[ID_VIP: 10464] **ISILI (SU) - Progetto per la realizzazione di un impianto fotovoltaico per la produzione di energia elettrica da fonte solare in località "Perd'e Cuaddu", della potenza pari a 24,195 MWp, e delle relative opere di connessione alla RTN – Progetto Definitivo.**

Proponente: Sardinia Solar Energy Isili S.r.l.

Parere tecnico istruttorio della Soprintendenza speciale per il PNRR.

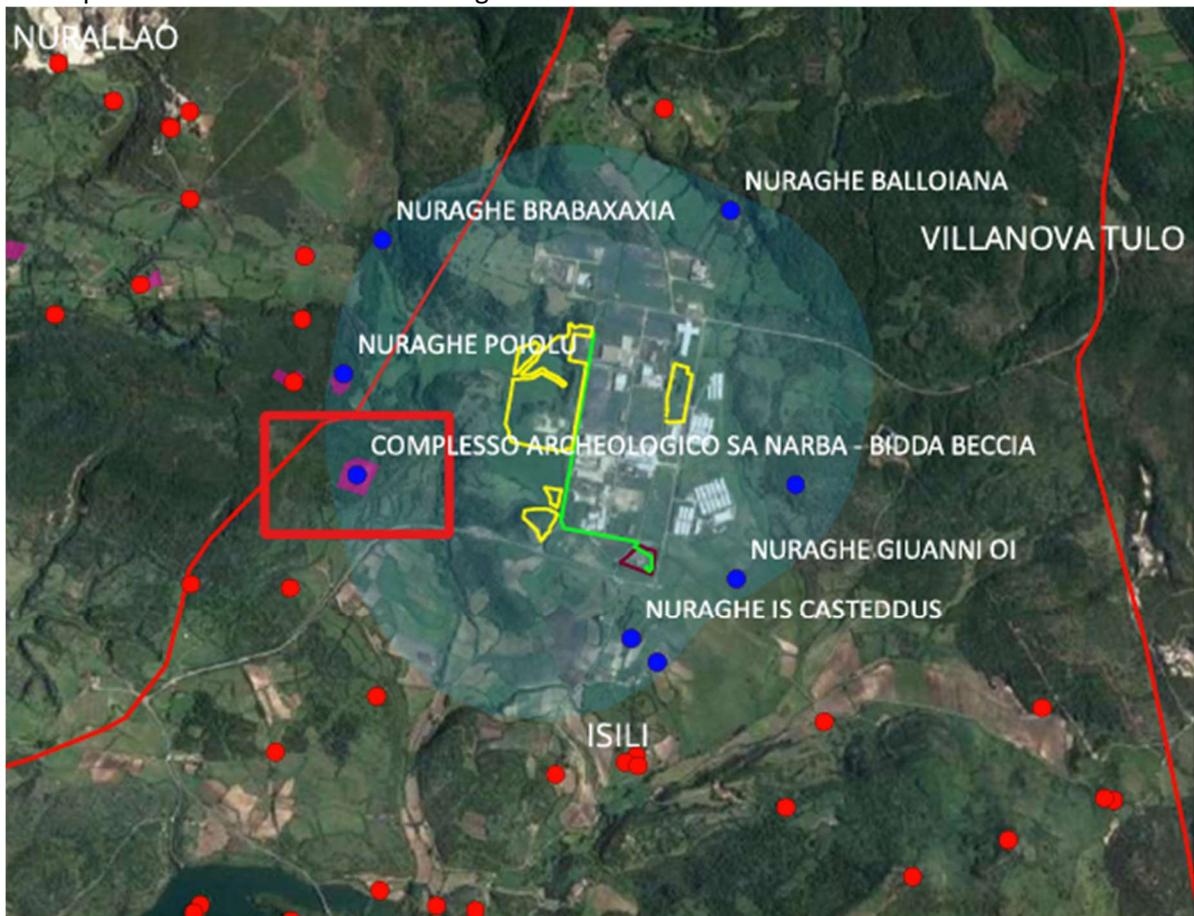
B.2. ESPLICITAZIONE DEGLI IMPATTI VERIFICATI O POTENZIALI E VALUTAZIONI CIRCA LA QUALITÀ DELL'INTERVENTO [-] Prima di procedere con l'esplicitazione degli impatti sul paesaggio e di esprimere le valutazioni circa la qualità dell'intervento, si evidenzia che l'areale prescelto per il campo fotovoltaico ricade in aree non idonee ai sensi della D.G.R. n. 59/90 del 27/11/2020 in quanto individuate tra le aree di pericolosità molto elevata del PAI (Hi3 e Hi4). L'intervento è localizzato nella sub-regione del Sarcidano, un ambito a prevalenza collinare con altimetria variabile, contraddistinto dalla presenza di colline ed altopiani, che si alternano a valli fluviali, parte di un territorio rurale dedito da secoli all'agricoltura ed all'allevamento. Sebbene attualmente il territorio sia scarsamente antropizzato, l'area di studio è caratterizzata dalla presenza di numerosi siti nuragici e conserva un paesaggio storicamente e culturalmente connotato, tra i più significativi ed iconici della Sardegna, la cui struttura insediativa è stata determinata dalle relazioni funzionali di intervisibilità tra i siti. Nel territorio, anche a seguito di misure di investimento pubblico portate avanti dalla Regione Sardegna, sono attivi itinerari turistici di tipo culturale, naturalistico ed enogastronomico, basati sul modello del turismo lento ed esperienziale, sui quali le comunità locali stanno faticosamente investendo per uno sviluppo autentico del settore agropastorale e per uscire dall'isolamento e contrastare lo spopolamento dei piccoli borghi. A circa 2 km dall'impianto corre il tracciato della tratta ferroviaria del Trenino Verde che collega Nurallao con Isili. Il sito di installazione dell'impianto è localizzato all'interno della Zona industriale della Sardegna Centrale ove sono già presenti 2 vasti impianti fotovoltaici (per circa 25 ha); la Zona industriale è situata in ambito completamente rurale e naturale, a circa 3 km dall'abitato di Nurallao e a circa 4 km dall'abitato di Isili. L'analisi del quadro dei vincoli e della disciplina del PPR nell'area direttamente interessata dall'impianto mostra criticità in relazione alla tutela del paesaggio. La prima criticità del proposto impianto risiede nella vicinanza al reticolo fluviale; in particolare, l'area dell'impianto risulta distante circa 50 m dalla fascia di tutela del Riu Bau 'e Carru (Riu Valzanella) e a circa 110 m dalla fascia di tutela del Riu Roledu, beni culturali ai sensi dell'art. 142 del D. Lgs. 42/2004 e del successivo art. 143 per effetto dell'art. 17 delle NTA del PPR, la cui disciplina, all'art. 18 delle NTA, prevede che tali beni siano "oggetto di conservazione e tutela finalizzati al mantenimento delle caratteristiche degli elementi costitutivi e delle relative morfologie in modo da preservarne l'integrità ovvero lo stato di equilibrio ottimale tra habitat naturale e attività antropiche". La localizzazione dei pannelli fotovoltaici nelle immediate vicinanze della fascia tutelata di 150 m dai fiumi non concorre al raggiungimento di alcuno degli obiettivi di conservazione e tutela stabiliti dal PPR, ancorché le fasce di tutela ricadano all'interno del perimetro dell'ex Consorzio industriale. Circa l'impatto sul patrimonio ambientale naturale deve ancora rilevarsi che l'impianto ricade in aree classificate dal PPR tra le "aree seminaturali" della fattispecie "praterie" ed in parte in aree classificate tra le "aree naturali e subnaturali" della fattispecie "boschi". Per le "aree seminaturali", la disciplina del PPR, all'art. 26 delle NTA, vieta "gli interventi edilizi o di modificazione del suolo ed ogni altro intervento, uso od attività suscettibile di

pratiche per le quali sono state avviate le procedure, in particolare risulta in fase istruttoria un impianto fotovoltaico della Società GDG SOLAR di potenza unitaria pari a 999 KW, nonché l'Impianto eolico costituito da 5 aerogeneratori alti 206 m della Inergia S.p.A. attualmente sottoposto a procedimento regionale PAUR. Circa quest'ultimo impianto si deve evidenziare che gli aerogeneratori in progetto saranno collocati a corona dell'impianto fotovoltaico in esame (la WTG2 sarà ad una distanza di circa 200 m dal settore B) e che il tracciato del cavidotto sarà in parte coincidente. Nel Sarcidano sono inoltre presenti i seguenti impianti di grande taglia: - impianto fotovoltaico a Escolca in località Monti Corrogas; - impianto eolico "Nurri", a circa 7 km di distanza (attualmente in fase di ampliamento, la cui configurazione finale prevede l'istallazione di 18 WTG da 3 MW e la realizzazione di due elettrodotti AT). Vi sono numerose altre proposte, attualmente in iter autorizzatorio, di impianti di grande taglia alimentati da FER sui territori dei comuni finitimi e sull'area vasta: - ID_VIP 10110, impianto agrivoltaico "Serri" dalla potenza di 39,33 MW integrato con sistema di accumulo da 15 MW in Comune di Serri; - ID_IP 7838, impianto agrofotovoltaico "Green and Blue Tuili" della potenza di 15.190 kW in comune di Tuili; - ID_VIP 9606, impianto eolico "Riu Mortoriu" costituito da 12 WTG nei territori comunali di Villanovafranca, Mandas e Gergei; - ID_VIP 9474, impianto eolico "Luminu" costituito da 17 WTG nei territori comunali di Barumini, Escolca, Gergei, Las Plassas e Villanovafranca. La sommatoria di tutti questi impianti alimentati da FER è passibile di generare un impatto significativo negativo sulla componente ambientale culturale e paesaggistica del territorio di riferimento, anche in considerazione, nell'area di interesse, dell'effetto cumulo con strutture produttive dell'ex Consorzio A.S.I. Sardegna centrale.

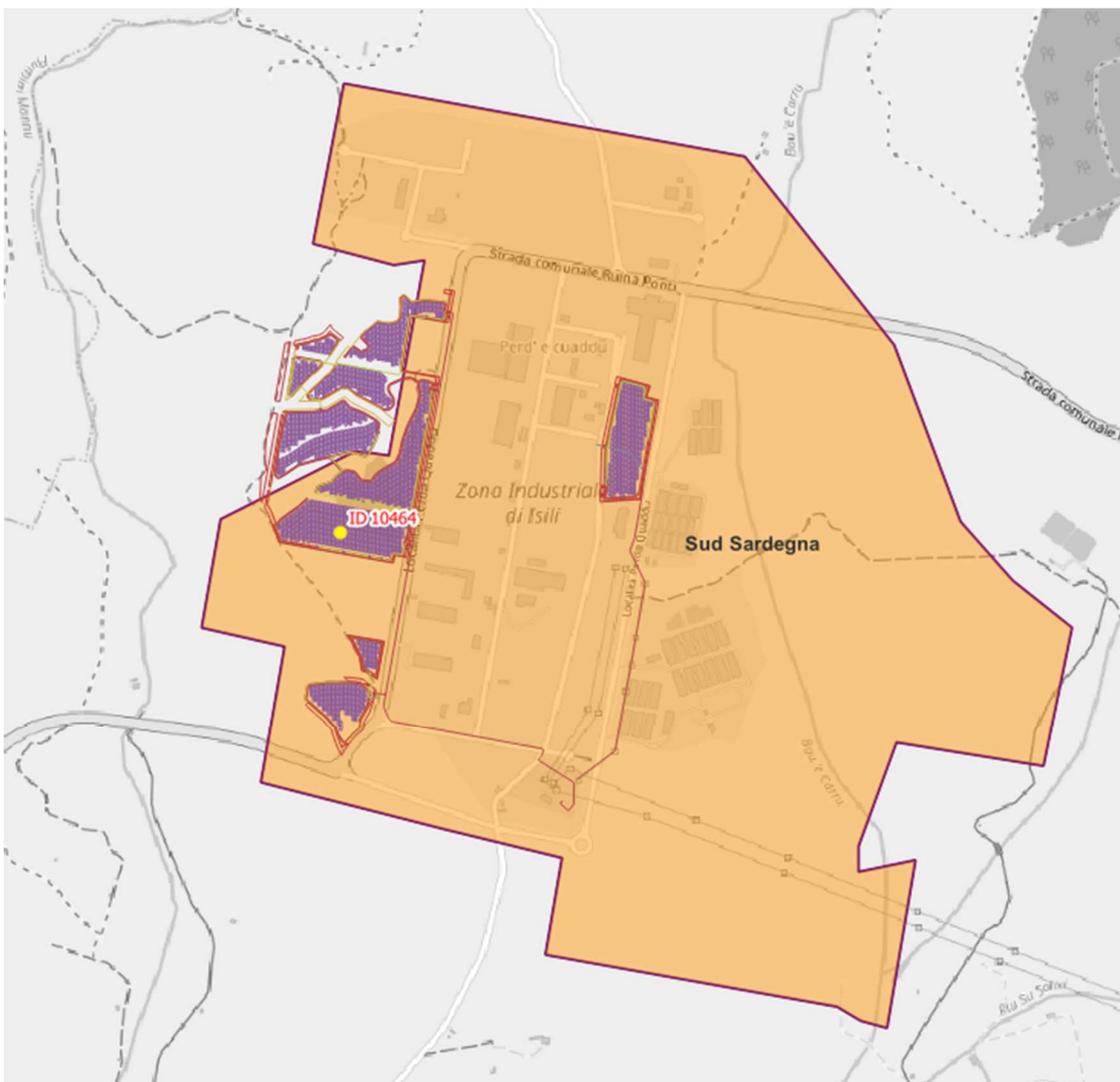
CONSIDERATO che il Piano paesaggistico regionale – Primo ambito omogeneo, nel suo *Assetto ambientale*, classifica le aree interessate dal progetto di cui trattasi come descritto dalla Soprintendenza Archeologia, belle arti e paesaggio territorialmente competente con il parere endoprocedimentale del 19/12/2023 (Allegato n. 1): "... B.1.1.d Norme di attuazione del PPR gravanti sull'area di intervento [-] *Assetto ambientale -Componenti ambientali: Parte dell'impianto ricade in aree classificate dal PPR tra le "aree ad utilizzazione agro-forestale" della fattispecie "colture erbacee specializzate", parte in aree classificate come "aree seminaturali" della fattispecie "praterie" e parte classificate come "aree naturali e sub-naturali" della fattispecie "boschi". Disciplina delle "aree ad utilizzazione agro-forestale" (art. 29 delle NTA), prevede che la pianificazione settoriale e locale si conformi alle seguenti disposizioni: "vietare*

trasformazioni per destinazioni e utilizzazioni diverse da quelle agricole di cui non sia dimostrata la rilevanza pubblica economica e sociale e l'impossibilità di localizzazione alternativa, o che interessino suoli ad elevata capacità d'uso (..)". Disciplina delle "aree seminaturali" (art. 26 delle NTA), sono vietati "gli interventi edilizi o di modificazione del suolo ed ogni altro intervento, uso od attività suscettibile di pregiudicare la struttura, la stabilità o la funzionalità ecosistemica o la fruibilità paesaggistica, fatti salvi gli interventi di modificazione atti al miglioramento della struttura e del funzionamento degli ecosistemi interessati, dello status di conservazione delle risorse naturali biotiche e abiotiche, e delle condizioni in atto e alla mitigazione dei fattori di rischio e di degrado." Disciplina delle "aree naturali e sub-naturali" (art. 23 delle NTA), è vietato: "qualunque nuovo intervento edilizio o di modificazione del suolo ed ogni altro intervento, uso od attività, suscettibile di pregiudicare la struttura, la stabilità o la funzionalità ecosistemica o la fruibilità paesaggistica", localizzazione alternativa qui non espressa dal Proponente attraverso una concreta comparazione con altri siti, quali ad esempio quelli già edificati o ad effettiva destinazione industriale/artigianale presenti nella medesima area industriale (v. SIA, capitolo 2.4.2.3 Assenza dell'intervento o "opzione zero", ove si ritiene di far prevalere quale ragione per la localizzazione individuata la relativa destinazione urbanistica e non si commisura, invece, la concreta natura dei terreni interessati nella loro configurazione ancora naturale per i Settori nn. 1, 3 e 4; v. il parere endoprocedimentale della Soprintendenza Archeologia, belle arti e paesaggio territorialmente competente del 19/12/2023 - Allegato n. 1: "... Si deve inoltre evidenziare che il perimetro dell'ex Consorzio A.S.I. Sardegna centrale non è interamente ricompreso tra le "Grandi Aree Industriali" individuate nella cartografia del PPR, di cui agli artt. 91-93 delle NTA, e che del proposto impianto soltanto 17 ha su 26 ha ricadono in detta area. Ciò assume rilevanza in quanto gran parte dei 9 ha dell'impianto che risultano esterni alla "Grande Area Industriale" ricadono in aree classificate dal PPR come "aree seminaturali" e "aree naturali e sub-naturali", per le quali è necessario conformarsi alla disciplina di sopra riportata, oltre che in aree boschive ai sensi dell'art. 142 comma 1 lett. g) del D. Lgs. 42/2004. L'area prescelta, benché sotto il profilo urbanistico sia interamente contenuta entro il perimetro dell'ex Consorzio, risulta in massima parte non urbanizzata ed allo stato naturale (ad eccezione del settore Orientale); per contro, nell'area dell'ex Consorzio, che non ha mai prodotto lo sperato decollo del Sarcidano, vi sono ad oggi numerose e vaste aree già dotate delle necessarie urbanizzazioni e del tutto inutilizzate ed inedificate, che sono localizzate all'interno del nucleo consolidato dell'agglomerato. Tuttavia, il proponente motiva le scelte localizzative con argomentazioni apodittiche e predilige collocare gran parte dell'impianto in aree ancora naturali ed esterne al nucleo consolidato dell'agglomerato, nonché esterne, sotto il profilo paesaggistico, al perimetro così come individuato dal PPR, senza riguardo per il consumo di suolo boschivo ..."):

CONSIDERATO che gran parte delle aree interessate dal progetto di cui trattasi (pari, complessivamente, a circa 26 Ha) sono ancora nel loro stato naturale – v. Settori nn. 1, 3 e 4 - , come anche sono esterne alle Grandi Aree Industriali individuate dal Piano paesaggistico regionale, posizionandosi d'altronde anche in aree non congrue con insediamenti produttivi nel senso evidenziato dal Comune di Isili con la nota prot. n. 11162 del 22/11/2023 sopra citata alla lett. d). Tali aree nel loro attuale assetto naturale sarebbero snaturate con l'introduzione di strutture industriali estese planimetricamente e per questo incongrue ed estranee, dovendosi per la loro installazione modificarne la consistenza e naturalezza, ancor più se dovevano costituire fasce a verde nel Piano Regolatore dell'ex Consorzio A.S.I. Sardegna Centrale:

Figura 9.3 - Intervisibilità teorica dell'impianto con inserimento di barriere vegetali di mitigazione degli effetti visivi

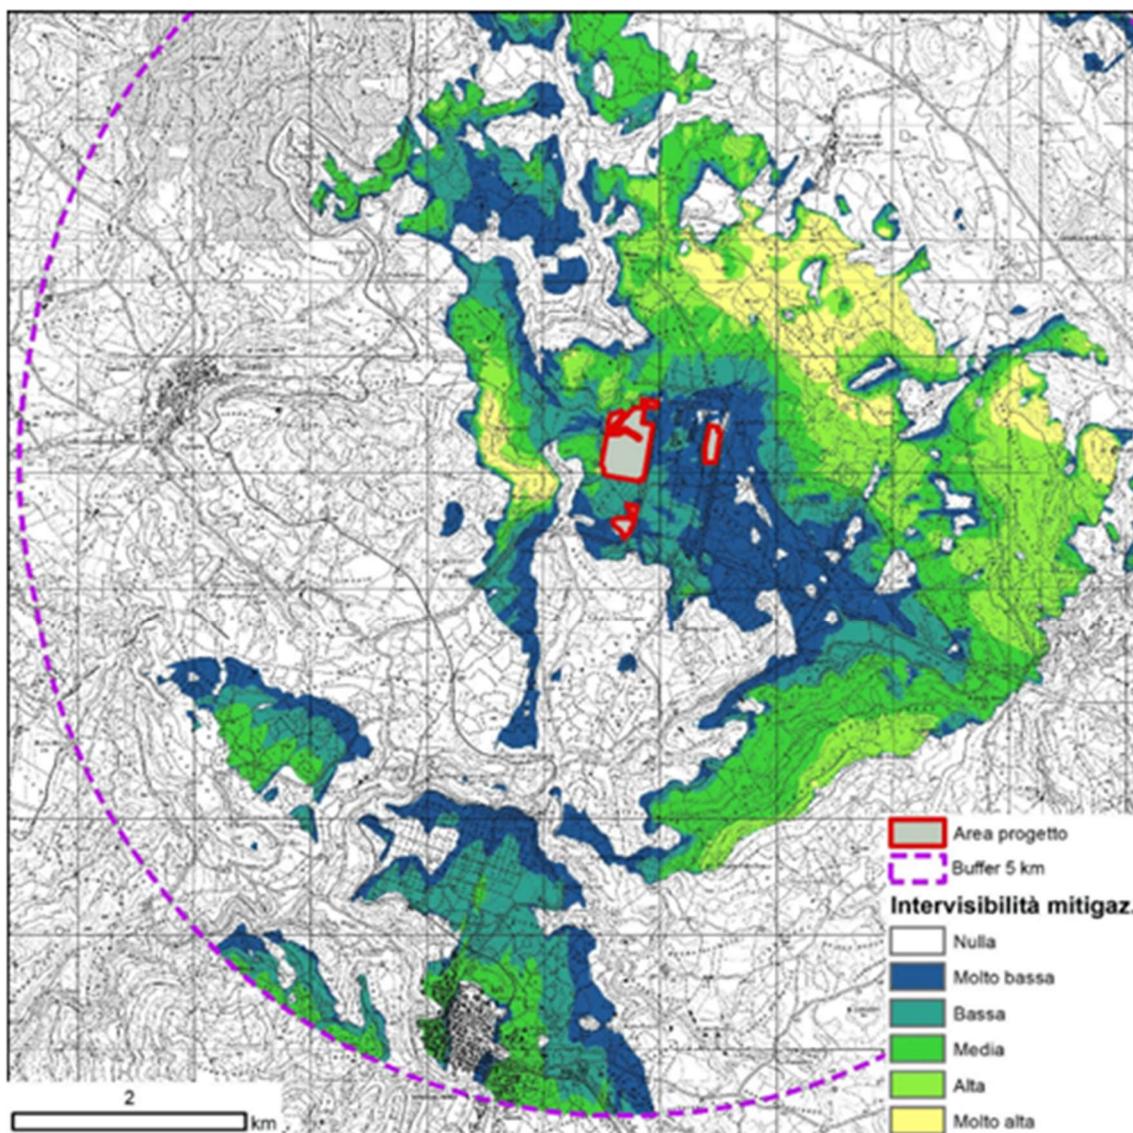
(da *Relazione paesaggistica*, p. 125, immagine da cui emerge che l'impianto industriale di cui trattasi rappresenterebbe comunque una alterazione del contesto di ricorrenza per la sua parte ancora nello stato naturale anche nel caso della piantumazione della "barriera vegetale costituita da essenze arboree compatibili con il contesto di progetto lungo il perimetro delle aree di progetto al fine di minimizzare gli impatti visivi")

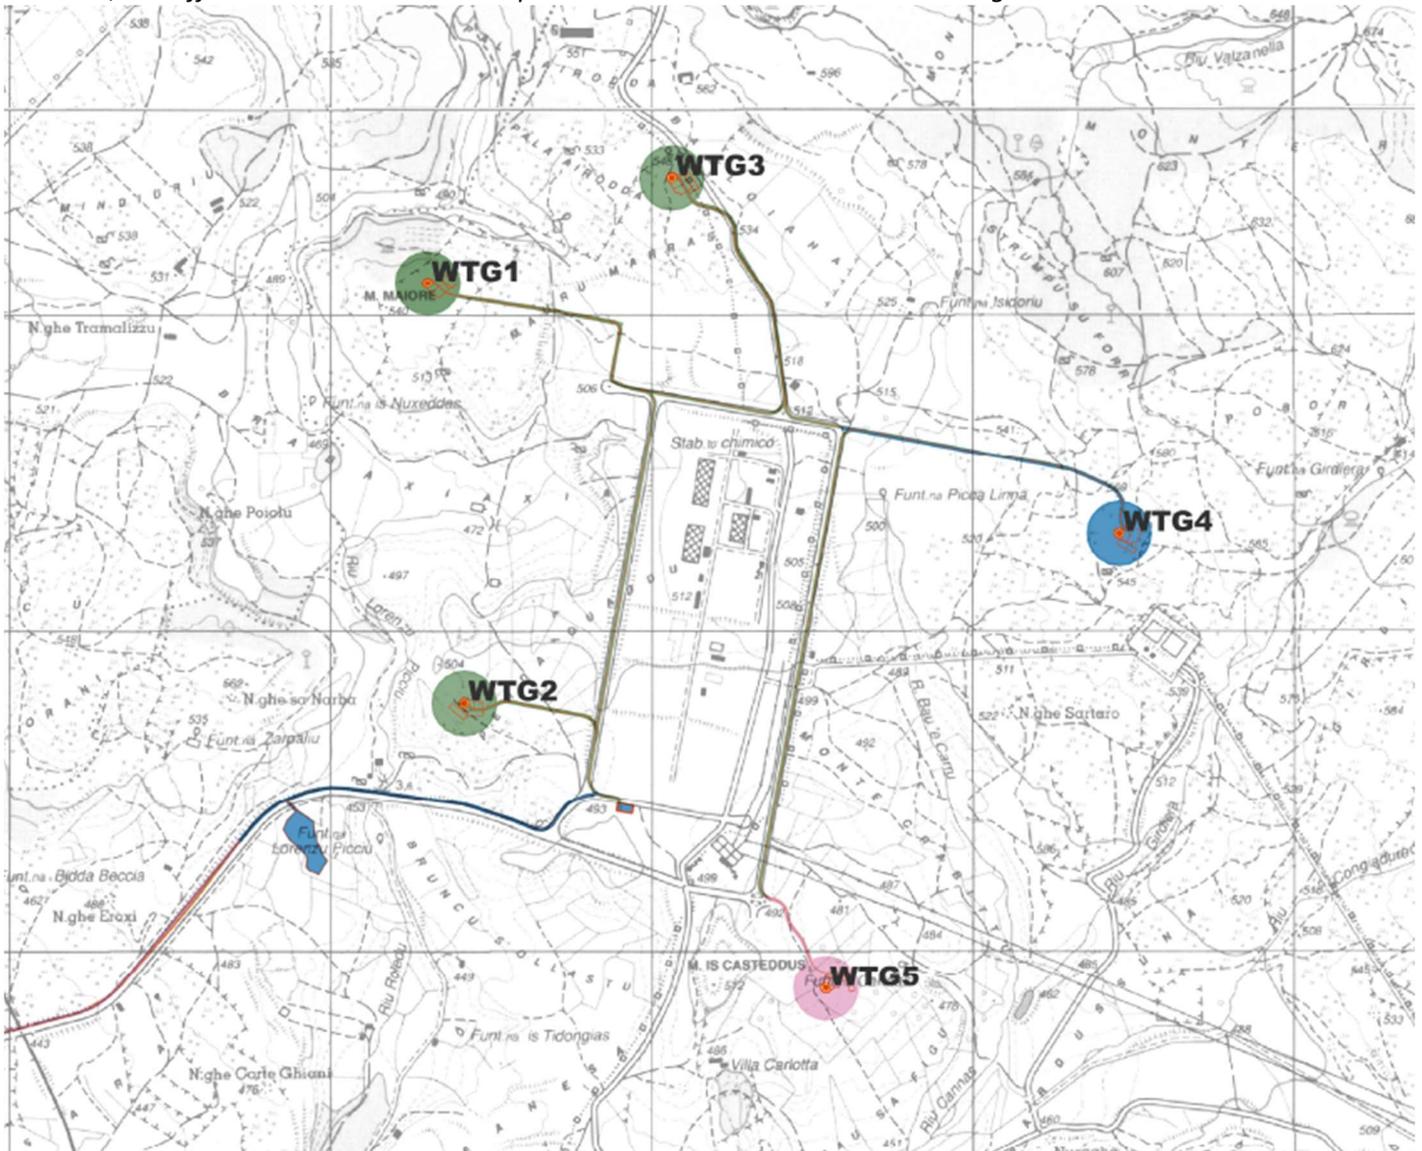
fotovoltaico a Escolca in località Monti Corrogas; - impianto eolico “Nurri”, a circa 7 km di distanza (attualmente in fase di ampliamento, la cui configurazione finale prevede l’istallazione di 18 WTG da 3 MW e la realizzazione di due elettrodotti AT). Vi sono numerose altre proposte, attualmente in iter autorizzatorio, di impianti di grande taglia alimentati da FER sui territori dei comuni finitimi e sull’area vasta: - ID_VIP 10110, impianto agrivoltaico “Serri” dalla potenza di 39,33 MW integrato con sistema di accumulo da 15 MW in Comune di Serri; - ID_IP 7838, impianto agrofotovoltaico “Green and Blue Tuili” della potenza di 15.190 kW in comune di Tuili; - ID_VIP 9606, impianto eolico “Riu Mortoriu” costituito da 12 WTG nei territori comunali di Villanovafranca, Mandas e Gergei; - ID_VIP 9474, impianto eolico “Luminu” costituito da 17 WTG nei territori comunali di Barumini, Escolca, Gergei, Las Plassas e Villanovafranca. La sommatoria di tutti questi impianti alimentati da FER è passibile di generare un impatto significativo negativo sulla componente ambientale culturale e paesaggistica del territorio di riferimento, anche in considerazione, nell’area di interesse, dell’effetto cumulo con strutture produttive dell’ex Consorzio A.S.I. Sardegna centrale...”:

RITENUTO che sia in atto la complessiva trasformazione sostanziale del paesaggio naturale esistente nell’area vasta interessata dal progetto di cui trattasi e, in particolare, nell’areale di progetto – v. i Settori nn. 1, 3 e 4 - ove si collocano anche una serie di beni archeologici. Constatato che le numerose istanze presentate per la realizzazione di estesi impianti FER nel medesimo territorio comporta una vera e propria conversione del territorio, che dal suo assetto anche
